# Информационный бюллетень №182

Применение трубки подвода масла к ТНВД производства ЯЗДА измененной конструкции на двигателях ЯМЗ-534... ЕВРО-5

Ярославль, Россия, 13 сентября 2016 г.

Рис. 1

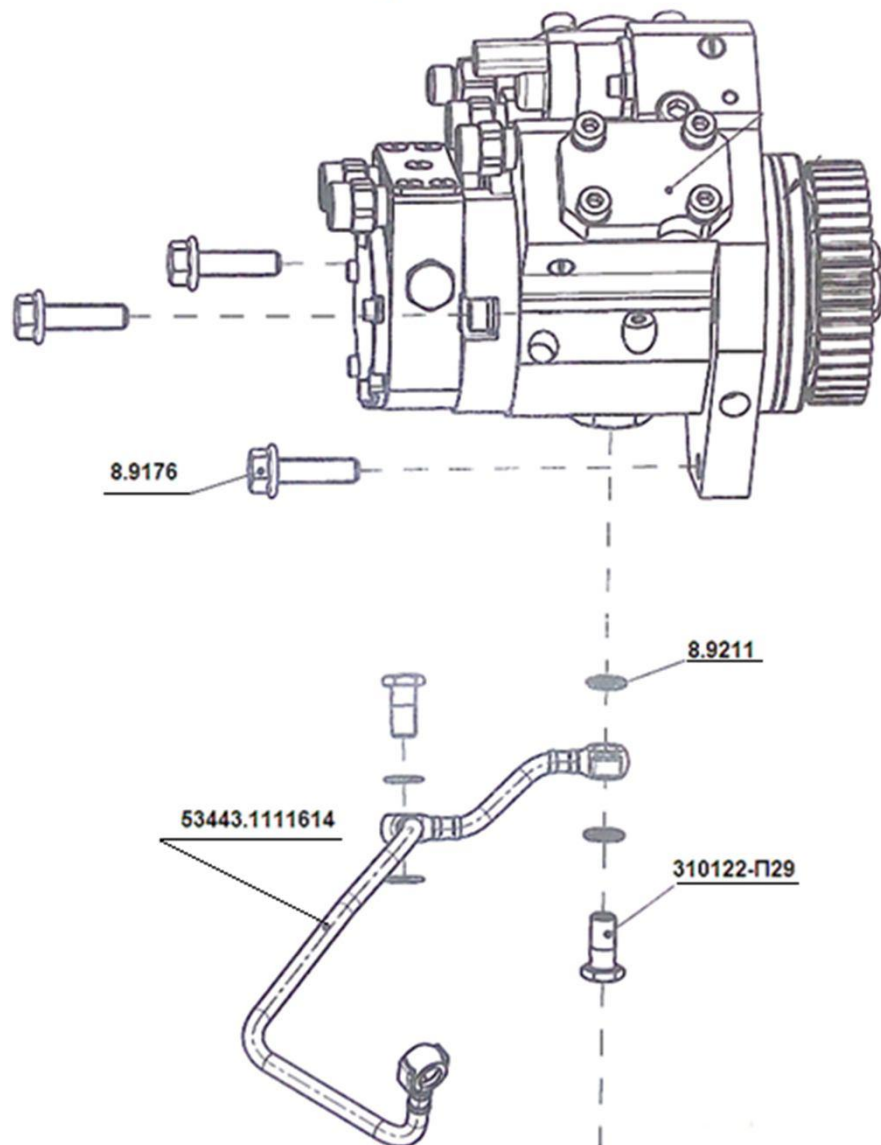
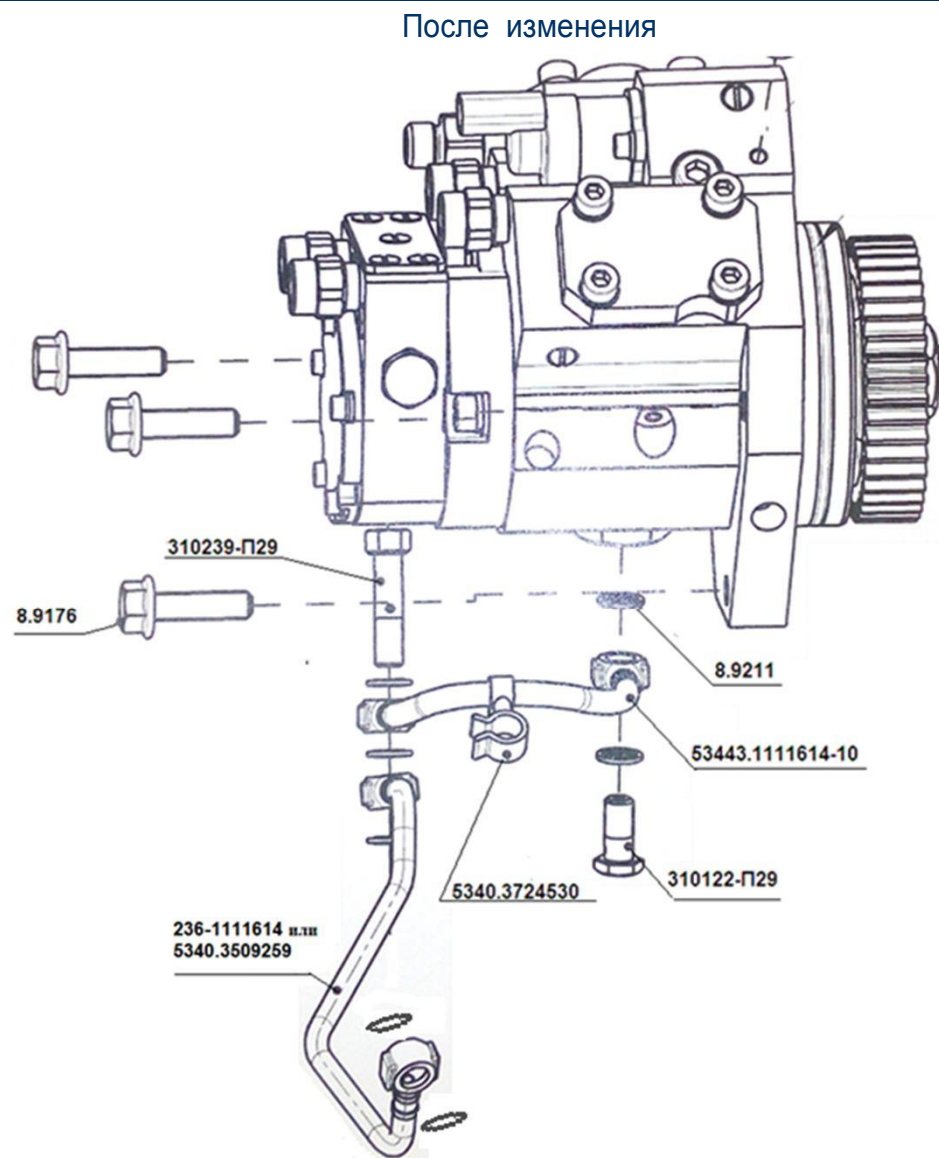
Применение трубки подвода масла к ТНВД производства ЯЗДА 53443.1111614-10 взамен трубки подвода масла 53443.1111614.

До изменения (рис.1)			После изменения (рис. 2)			
Наименование	Обозначение	Кол.	Наименование	Обозначение	Кол.	
Трубка подвода масла к топливному насосу	53443.1111614	1	Трубка подвода масла к топливному насосу	53443.1111614-10	1	Покомпонентно невзаимозаменяемые. Комплектно взаимозаменяемость сохранена
			Рукав подвода масла	5340.3509259 или 236-1111614	1	
Шайба	8.9211	4	Шайба	8.9211	7	
-	-	-	Болт М10х1х40	310239-П29	1	
-	-	-	Скоба	5340.3724530	1
